Open Kap Lansingerland

Quick scan

referentie	projectcode	status
RIS429-3/azakv04	RIS429-3	definitief 3.0
projectleider	projectdirecteur	datum
Ir. A.J. Sijker	Ir. A.C. de Wit	17 februari 2014

Afbeelding 3.1. Beelden uit plan ONL

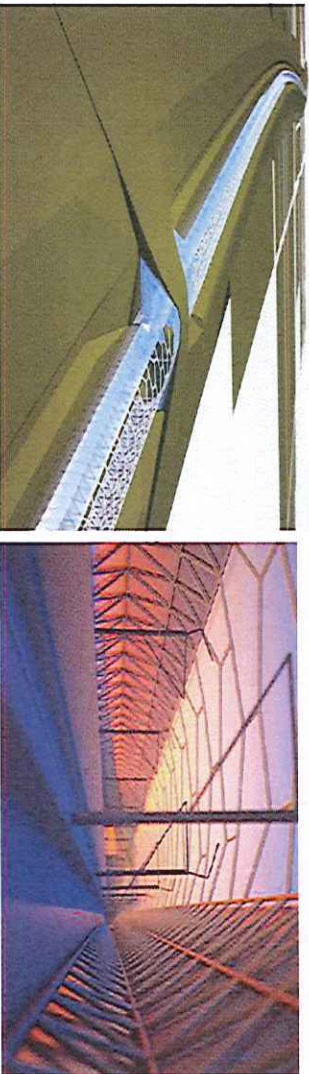
Het plan 'open kap' is over het grootste deel van het traject een constructie die van circa 3 m tot circa 8 m boven het maaiveld zal uitsteken. De kap zal derhalve meer of minder materiaal vragen afhankelijk van de plaats waar dit bekeken wordt. Op de visuals zijn aan beide zijden van HVOB grondwallen aangegeven. Het is lastig om te beoordelen hoe de hoogte van de grondwallen zich verhouden tot de hoogte van de 'open kap'. Door deze constructie wordt de barrèrewerking van de HSL-lijn niet beïnvloed. Verbindings/overbruggingen tussen de oost - en westzijde kunnen alleen door middel van een afwijkende constructie gerealiseerd worden. Immers, deze delen worden in tegenstelling tot de open delen, belast door onder andere verticale belastingen als gevolg van grondgewicht (bij ecoduct), belasting als gevolg van druk/zuiging door treinpassages, et cetera. Ter plaatse van bestaande kruisingen (viaducten, zie afbeelding 2.2) zal de kap een verloop nodig hebben van 'hoog' naar 'laag'. De kapconstructie ligt hoger dan het viaduct, waardoor dit een aanpassing aan de voorgestelde standaard-oplossing vergt.

Het lijkt dat er op de visuals geen rekening is gehouden met de aanwezige lokale omstandigheden, zoals naastliggende (onder andere Randweg West en busbaan) en kruisende wegen. Extra voorzieningen ter bescherming van de kap tegen mogelijke aanrijding van wegverkeer, en extra voorzieningen ten behoeve van overgang kap op bestaande viaducten hebben invloed op de kap. De kap is een grotere constructie dan de bestaande schermen en heeft daardoor bij een calamiteit (bijvoorbeeld aanrijding door wegverkeer) een grotere impact. In dit geval impact op de beschikbaarheid van de spoorlijn.

Een integraal ontwerp houdt rekening met bovengenoemde factoren. In het plan van ONL is dit niet gebeurd.

Aangegeven wordt dat de constructie aanzienlijk lichter kan worden uitgevoerd doordat beide zijden met elkaar verbonden zijn.

Door het aanbrengen van een koppeling tussen de geluidsschermen worden de luchtdrukken gelijkmatiger afgedragen naar de fundering. Het inklemmingsmoment van het scherm in de fundering neemt voor de combinatie van winddruk en treinpassage met maximaal 17 % af. De koppeling geeft echter ook een extra inklemmingsmoment door temperatuurvervorming van de koppeling. De grootte van het inklemmingsmoment hangt af van de stijfheid van de staander van het geluidsscherm. Omdat het scherm afgewerkt lijkt te worden met gelaagd glas moeten de staanders een hoge stijfheid hebben. Hierdoor kan verwacht worden dat de negatieve temperatuur-effecten de effectiviteit van de koppeling tot nul terugdringt. Het koppelen van de geluidsschermen over het spoor heen, heeft vanuit constructief oogpunt waarschijnlijk geen voordeel en in het meest gunstige geval slechts marginaal voordeel. De veronderstelde aanzienlijk lichtere constructie wordt dan ook betwifteld.
